改善箇所説明図

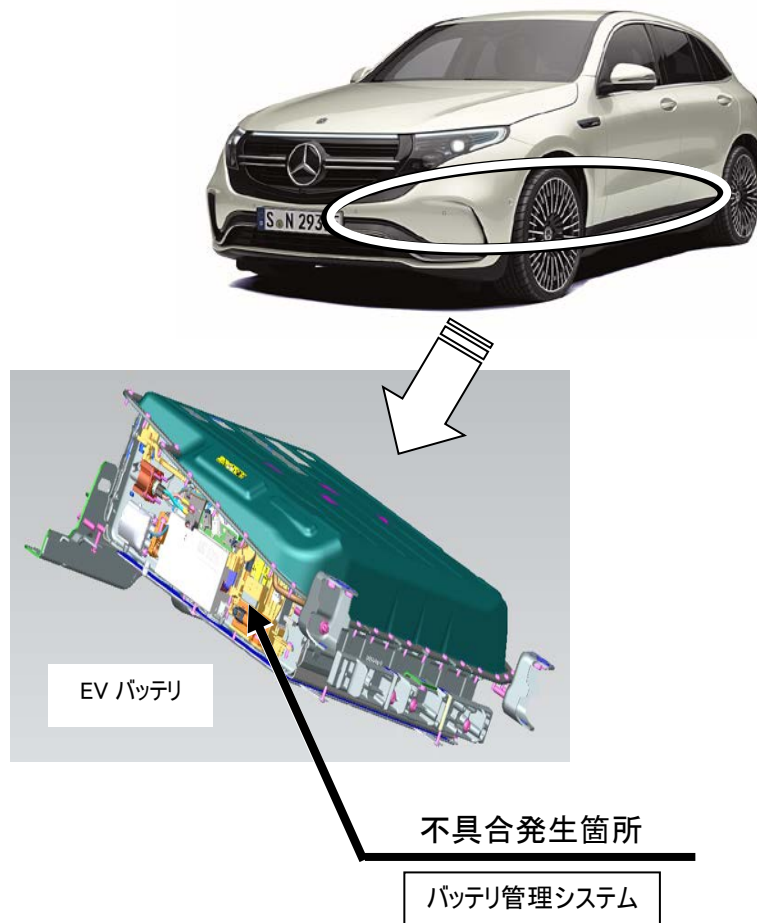
注： は作動点検を行う部位を示す

EV のバッテリー管理システムにおいて、生産管理が不適切なため、異なる制御プログラムが搭載されているものがある。そのため、当該システムが起動する際に内部システム間の通信障害が発生し、最悪の場合、バッテリー警告灯の表示とともに、モータ電源が供給されず車両が動かなくなるおそれがある。

全車両、バッテリー管理システムの作動点検を行い、正しく作動しない場合は EV バッテリーを良品に交換する。

識別：車台番号の付近に黄色ペイントを塗布する
